DOHODA O NAROVNÁNÍ

„II/272 Starý Vestec, přeložka silnice“

Změnový list

Název a evidenční číslo Stavby: II/272 Starý Vestec, přeložka silnice Název stavebního objektu/provozního souboru (SO/PS): Komunikace	Číslo SO/PS / / číslo Změny SO/PS: SO.101/1	Číslo ZBV: 1.3
--	--	--------------------------

PŘÍLOHA Č.1 PROTOKOL O KONTROLNÍM ZAMĚŘENÍ

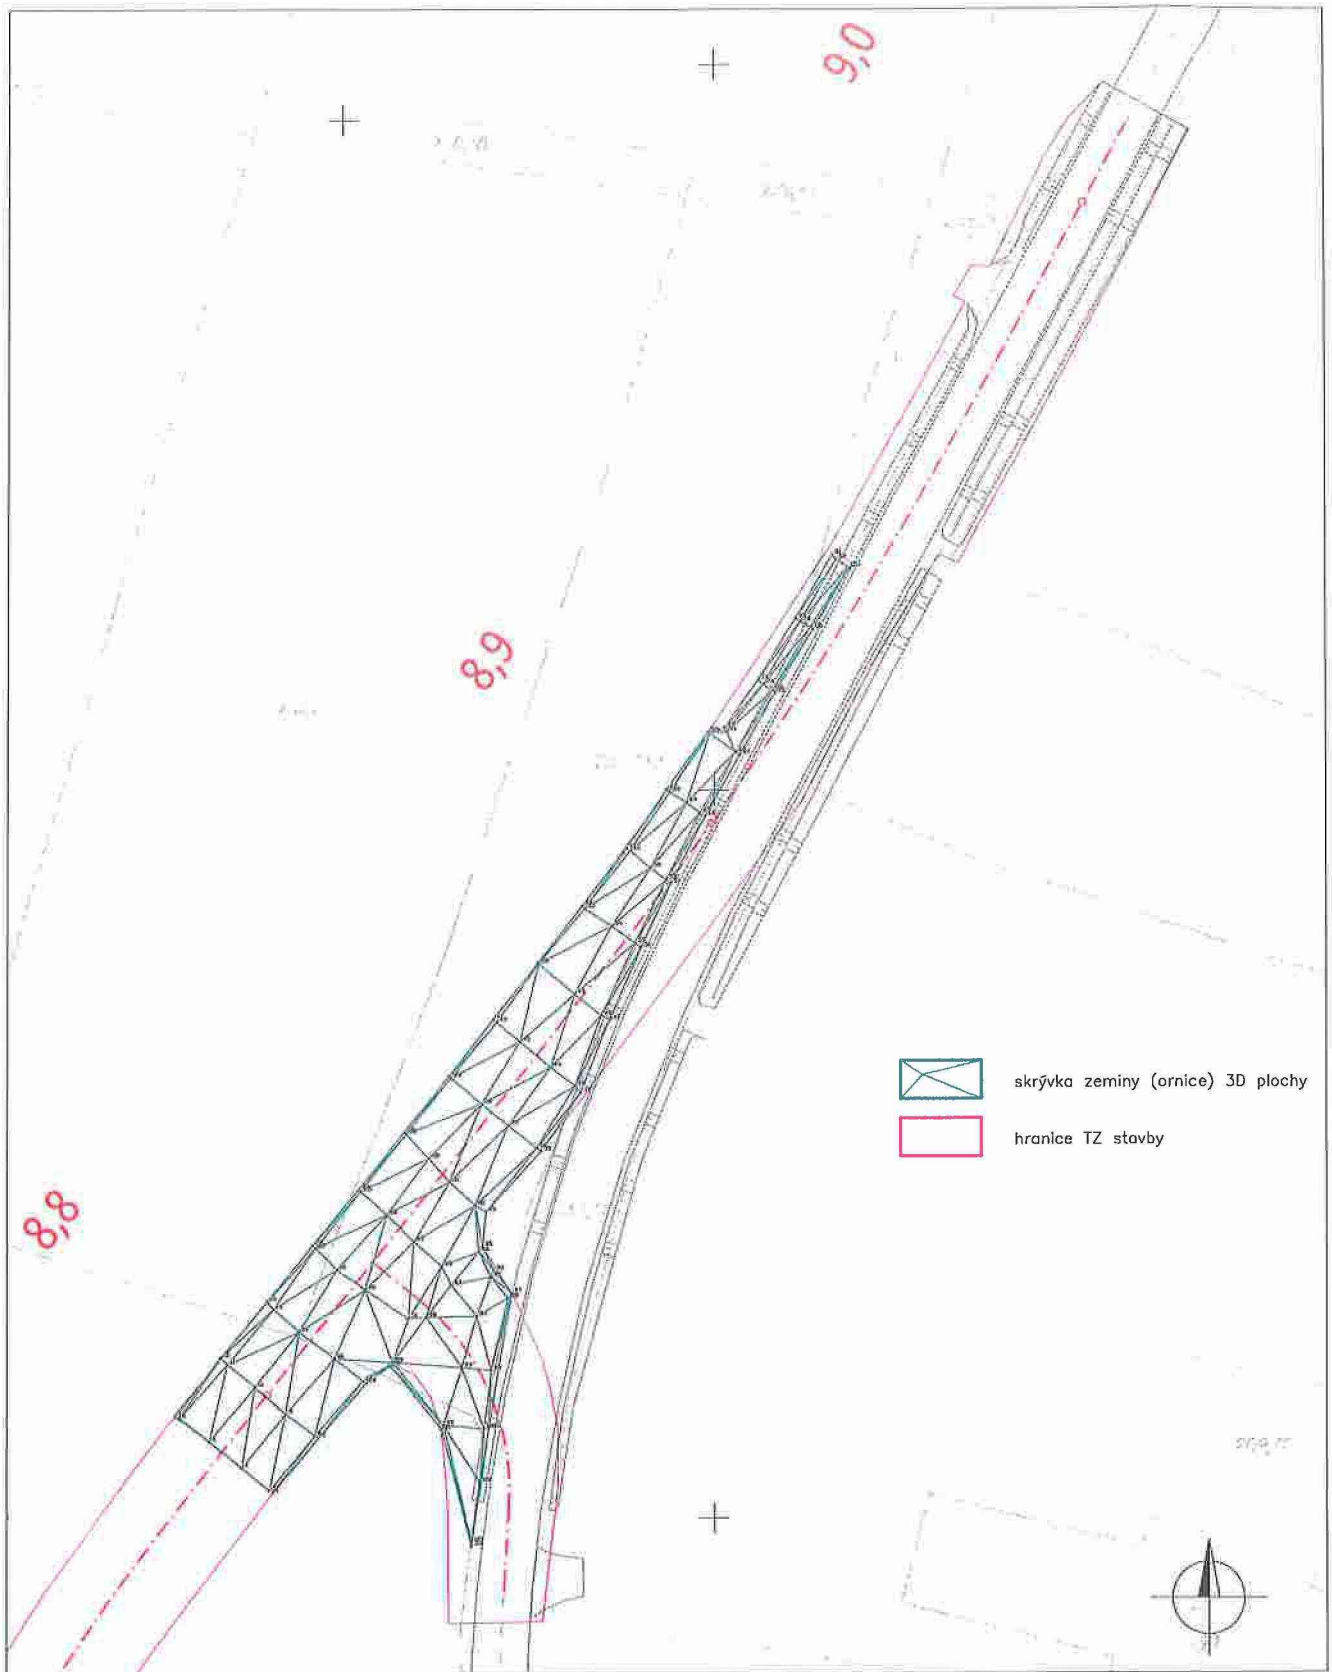
Odkop ornice ve větší mocnosti

Dokumentace PDPS předpokládala odstranění ornice v mocnosti 150mm. V průběhu realizace skryvky ornice byla zjištěna větší mocnost ornice, než bylo předpokládáno. Na základě těchto skutečností dochází k navýšení množství položek č. 12110 a 12573. Skutečné množství sejmuté ornice je doloženo zaměřením – viz příloha č. 09)

PŘÍLOHA Č.1 PROTOKOL O KONTROLNÍM ZAMĚŘENÍ**Název akce:** II/272 Starý Vestec, přeložka silnice – 1. část

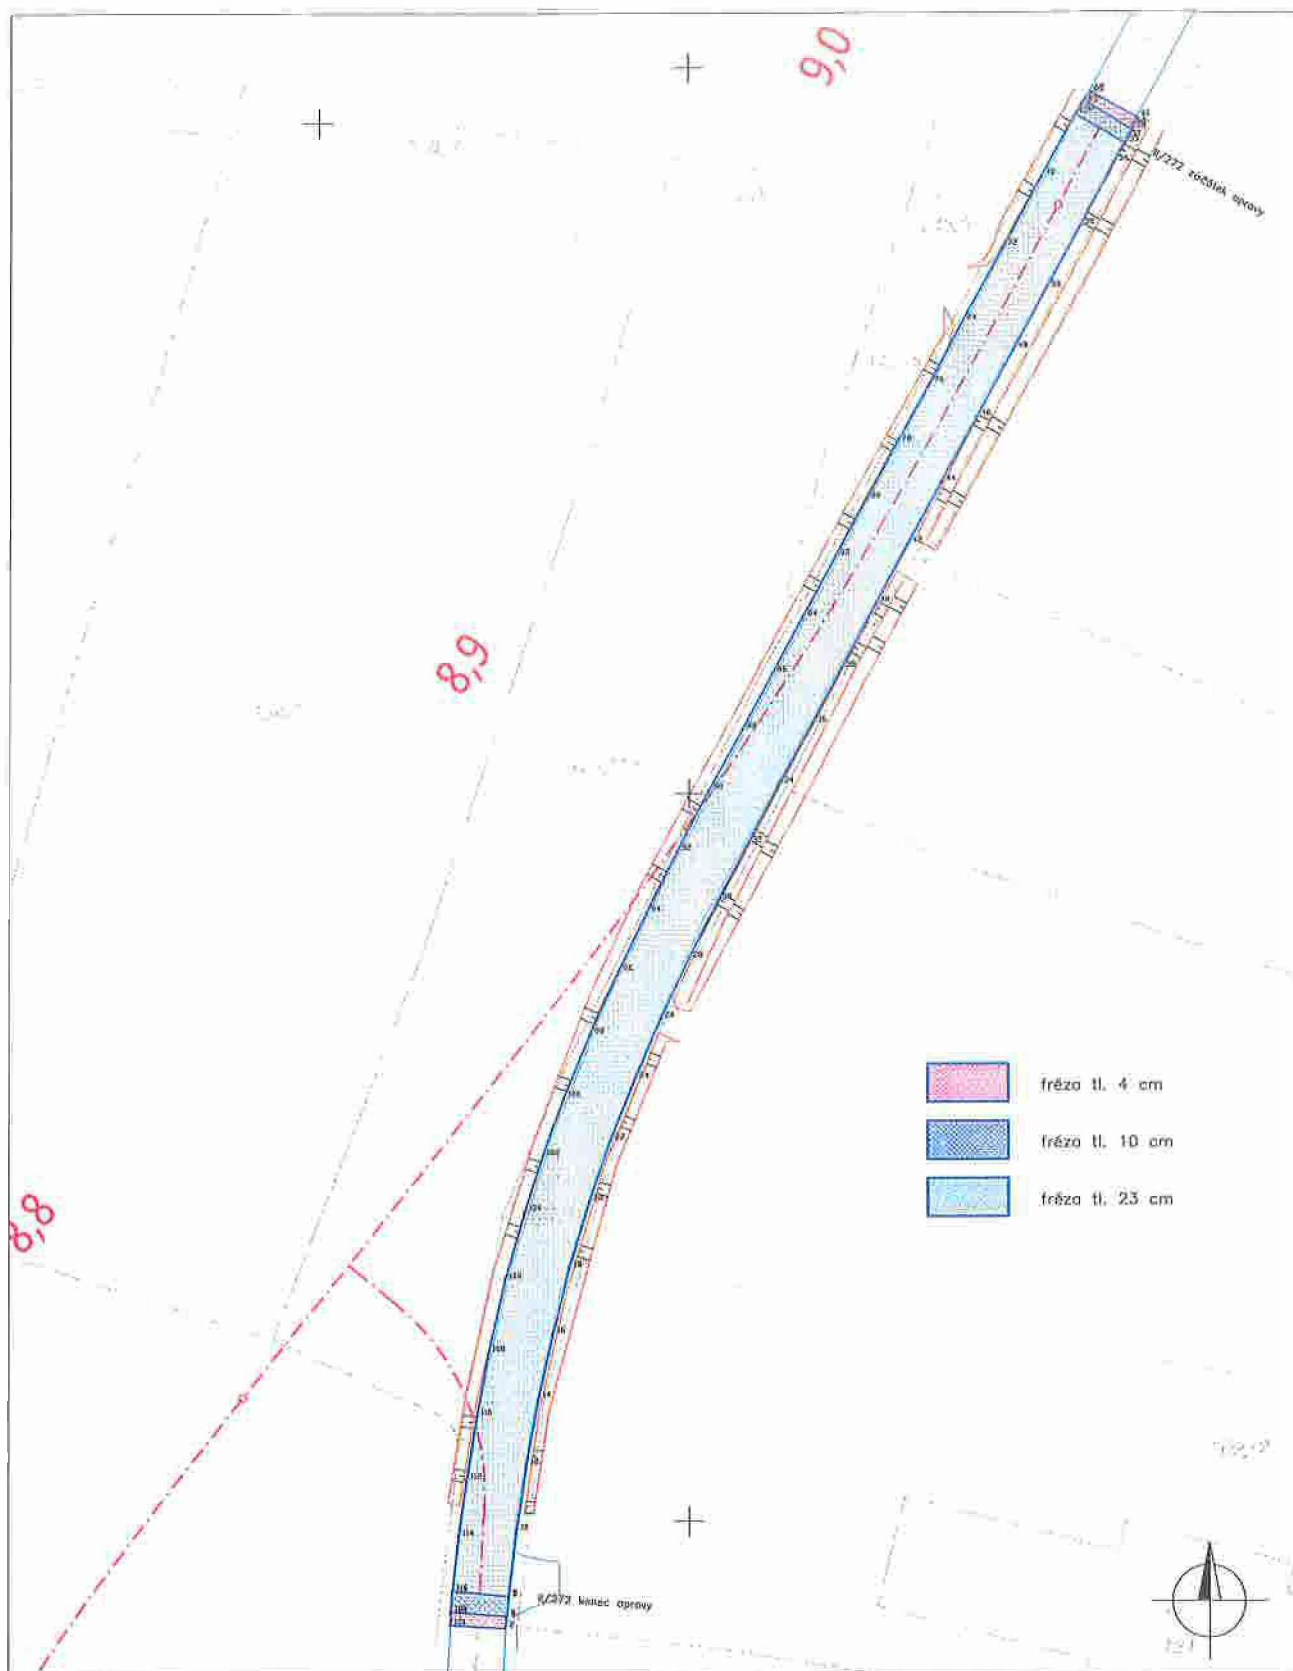
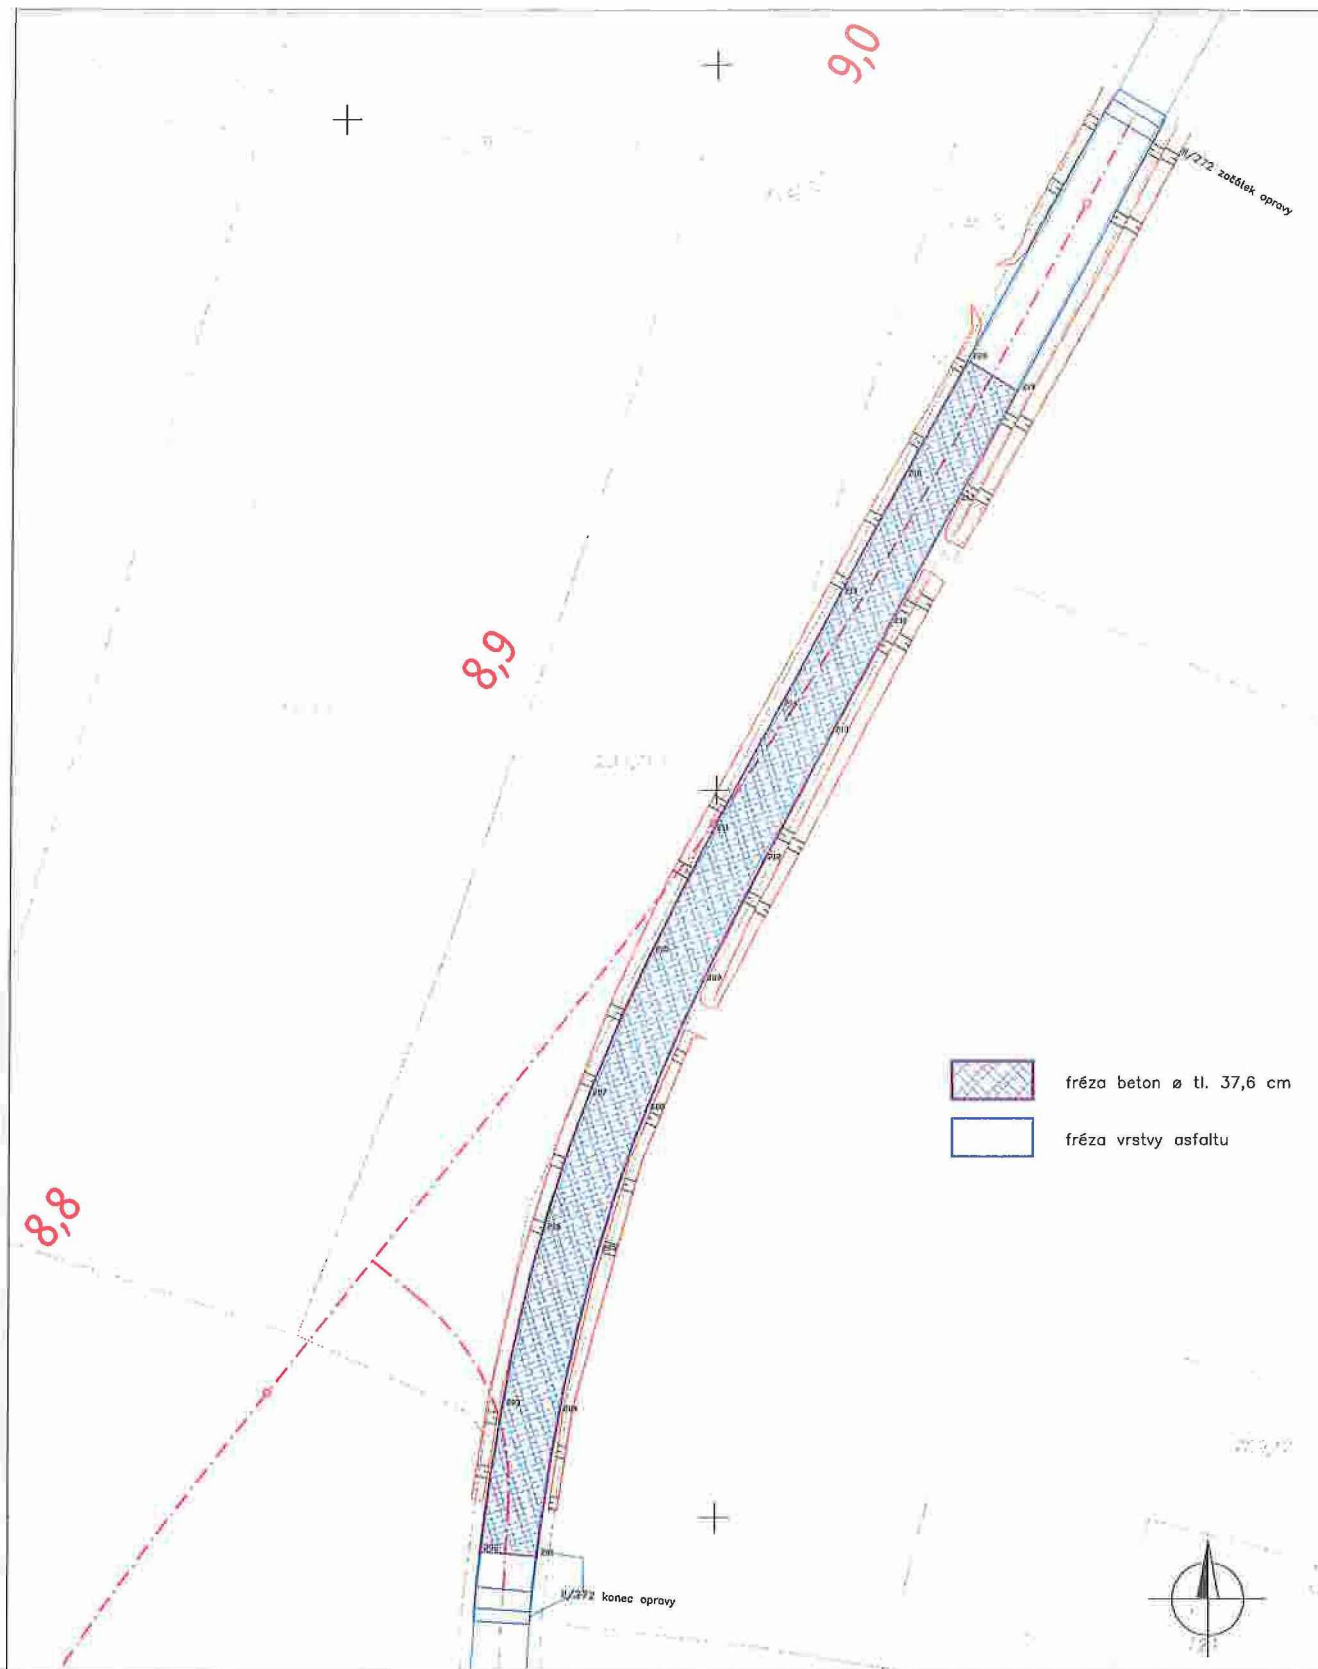
Frézování asfaltových vrstev

Odlišná tloušťka asfaltových ploch a podkladních vrstev

V průběhu realizace stavby zjištěno, že tloušťka asfaltových ploch je větší než předpokládala dokumentace PDPS a to z 150 mm na 230 mm. Vzhledem k tomu, že dokumentace PDPS předpokládala frézování asfaltových vrstev v celkovém množství stanoveném na základě geologického průzkumu a v průběhu realizace stavby bylo zjištěno, že je tloušťka stávajících asfaltových vrstev větší, než bylo předpokládáno a bylo nutné odstranit tyto vrstvy v potřebné tloušťce, aby byla zajištěna realizace stavby v dostatečné kvalitě a na základě schváleného projektu a postupu. Množství položek je stanoveno na základě geodetického protokolu (viz. Příloha č 10 - Geodetické zaměření).

S	II/272 Starý Vestec, přeložka silnice	VYPRACOVAL
		Jiří Procházka
M 1:100	Plošná sanace pláně – plochy řezů	str.: 3

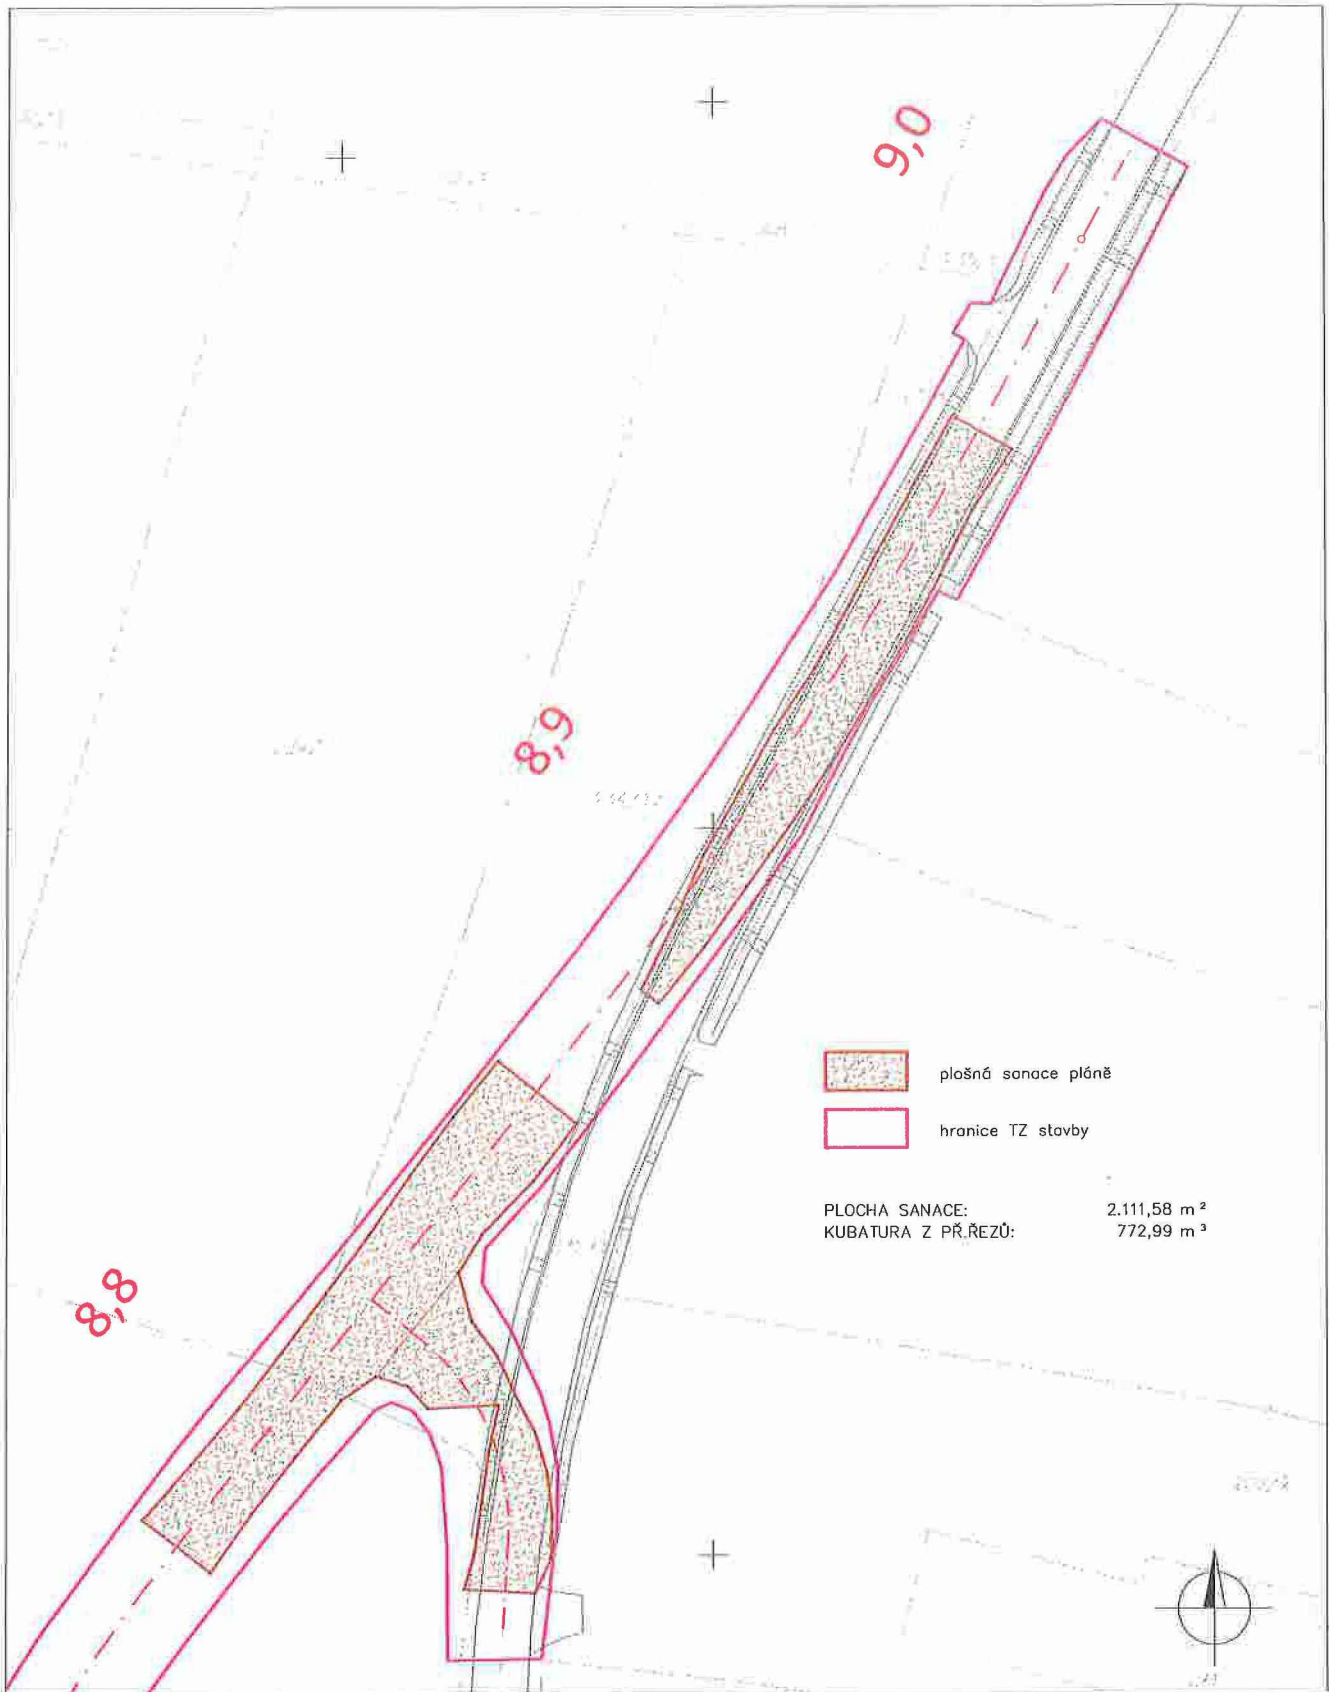
Sanace parapláně**Rozsah sanace podloží**

Na základě dostupných podkladů při zpracování dokumentace PDPS bylo předpokládáno, že bude provedena sanace na 60% celkové výměry přeložky. V průběhu realizace stavby bylo po odstranění podkladních vrstev vozovky v 1. etapě zjištěno nevhodné (neúnosné) podloží v místě napojení přeložky na silnici II/272. Na základě této skutečnosti bylo nutné provést kompletní sanaci podloží v celém rozsahu přeložky silnice. Množství položek je stanoveno na základě geodetického protokolu (viz. Příloha č. 12 – 14 - Geodetické zaměření).
